ข้อเสนอแนะจากการตรวจสอบ

อาคาร 60 ปี สำนักงานปรมาณูเพื่อสันติ

☒ ตรวจสอบใหญ่ปี 2567

เมื่อ 20 / ส.ค. / 2567

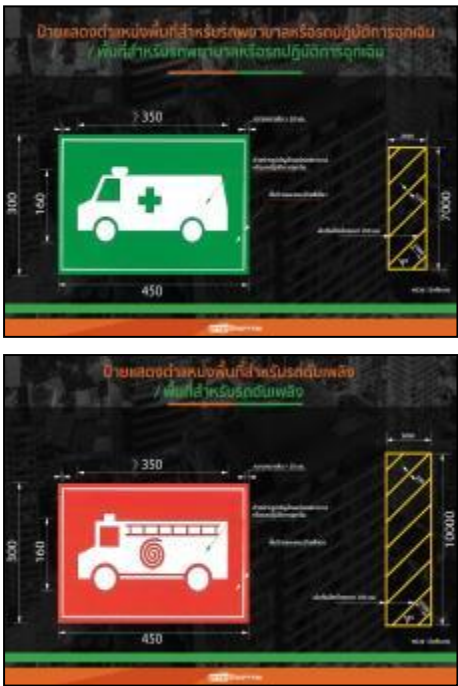
Item	Area/Place	Picture	Problem (for Inspector)	ข้อเสนอแนะ Countermeasure
4.	บริเวณห้องโถงหรือหน้า ลิฟต์ทุกแห่งของทุกชั้น ของ อาคาร	 	พบว่าที่บริเวณห้องโถงหรือหน้าลิฟต์ ทุกแห่งของทุกชั้น ของอาคารติดตั้ง แผนผังของอาคารแต่ละชั้นยังไม่ ครบถ้วน และบริเวณพื้นที่ชั้นล่างของ อาคารได้ให้มีแบบแปลนแผนผังของ อาคารทุกชั้นเก็บรักษาไว้เพื่อให้สามารถ ตรวจสอบได้โดยสะดวกแต่ยังไม่ครบถ้วน	☒ ควรทำการปรับปรุง แก้ไข ☐ ควรเผื่อไว้ล่วงหน้าตรวจสอบ ☐ ต้องทำการปรับปรุง แก้ไขเพราะ ☐ ไม่ปลอดภัย ☐ กฎหมายกำหนด กรณีที่จะปรับปรุงพิจารณาดังนี้ ติดตั้งแผนผังของอาคารแต่ละ ชั้นไว้ในตำแหน่งที่เห็นได้ชัดเจนที่ บริเวณห้องโถงหรือหน้าลิฟต์ทุกแห่ง ของทุกชั้น และติดตั้งแบบแปลนและ แผนผังของอาคารไว้ที่บริเวณพื้นที่ชั้นล่าง ของอาคารรวมทั้งเก็บรักษาแบบแปลน และแผนผังของอาคารทุกชั้นไว้ที่ห้อง ควบคุมหรือห้องที่สามารถเข้าถึงได้
